DODATEK č. 2 KE SMLOUVĚ O DÍLO

„Přístavba pavilonu /odborné učebny/ na 2. ZŠ Beroun“

Seznam změnových listů - Přístavba pavilonu /odborné učebny/ na 2. ZŠ Beroun

6 a (D.37)

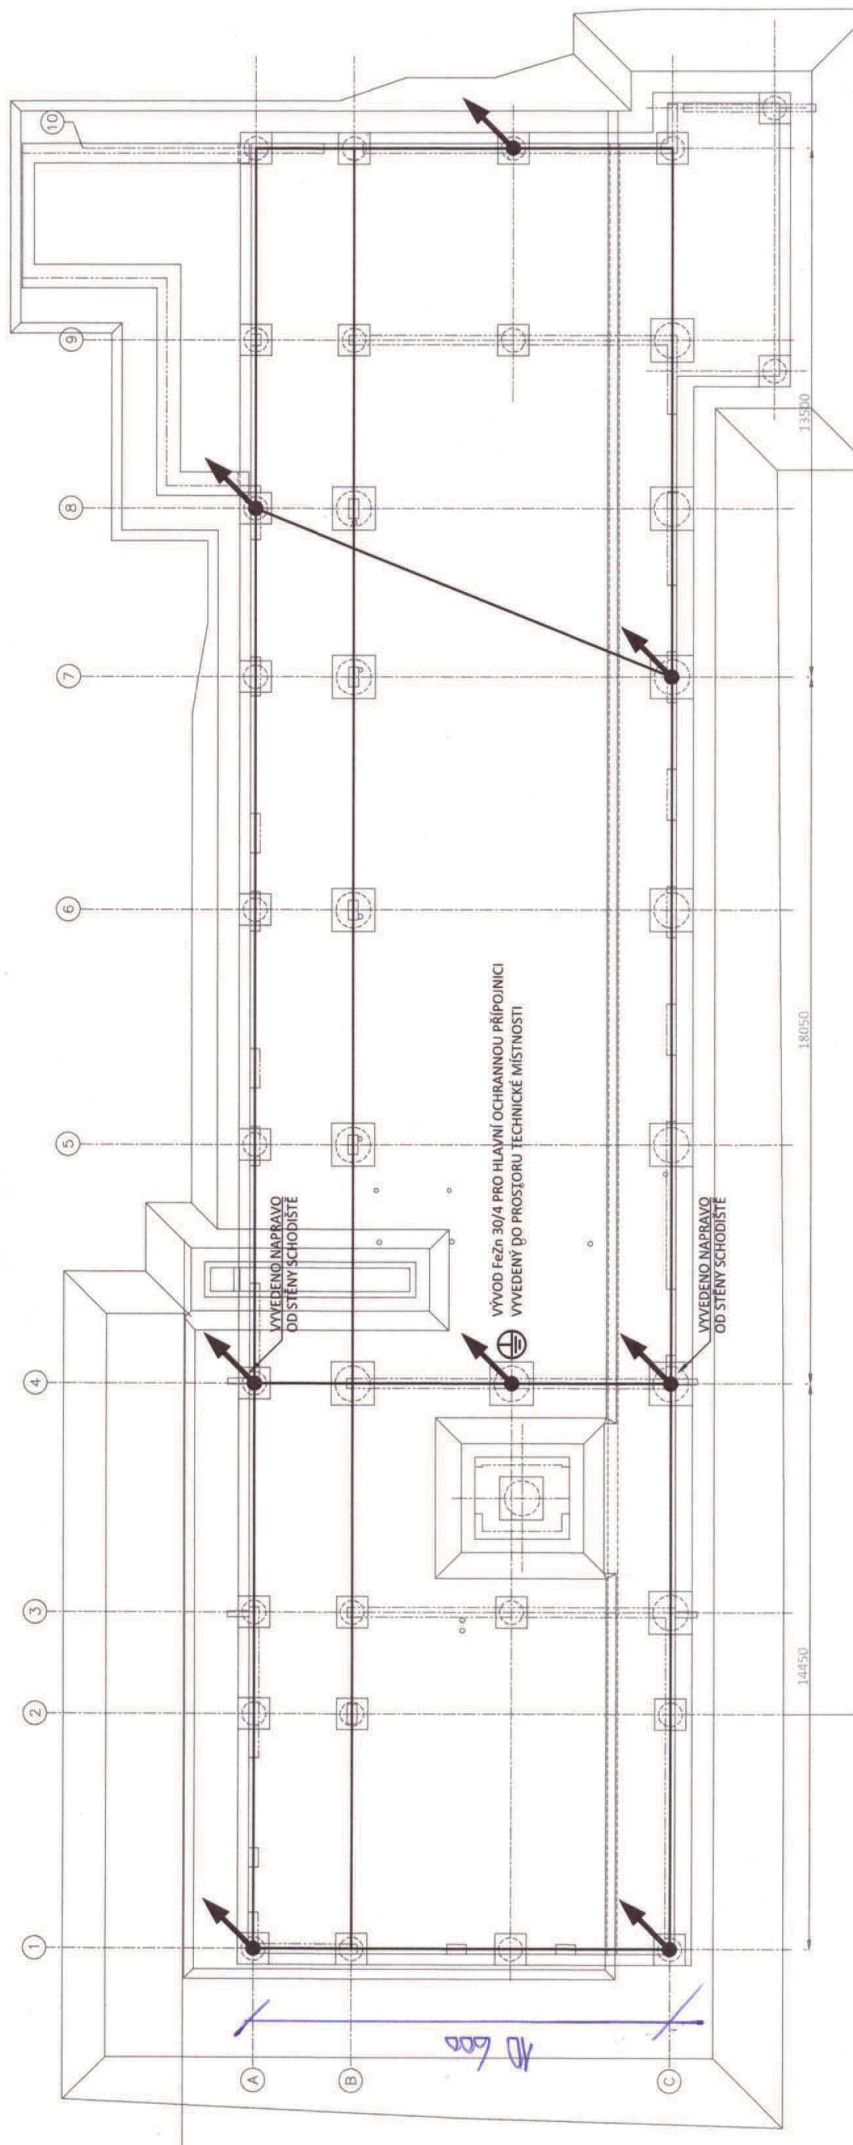
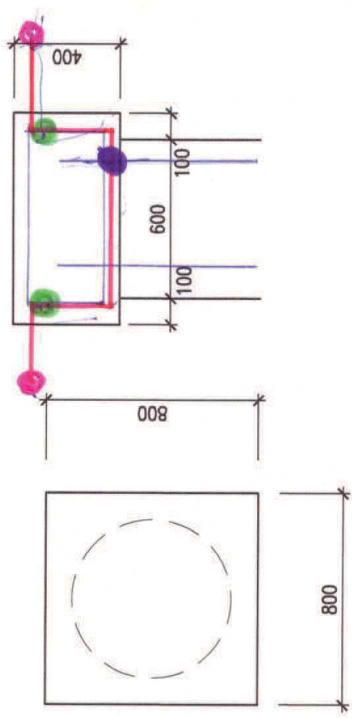
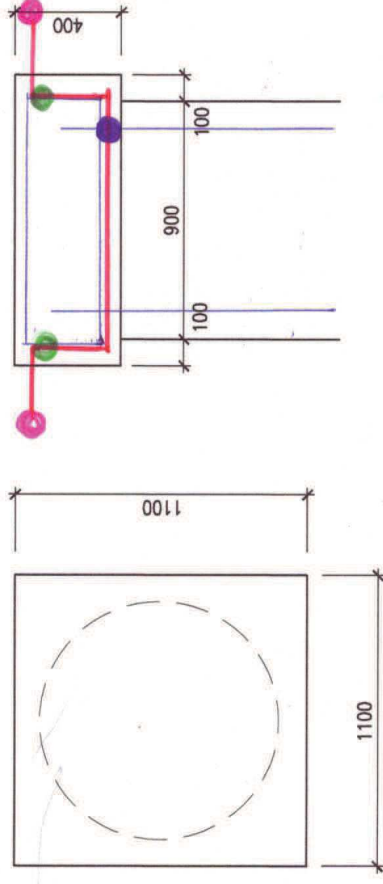
Navýšení množství pásků a svorek zemnění dle množství skutečně zabudovaného.

Zdůvodnění změny: rozpor skutečnosti oproti smluvnímu výkazu výměr

- 33 ~~PROJ~~ x 2 = 66 ks + 5 ~~PROJ~~ + 5 ~~PROJ~~ - 46 ks - 16 ~~PROJ~~ =

58 ks

- 33 ~~PROJ~~ x 3 ks = 99 ks - 16 =

83 ks
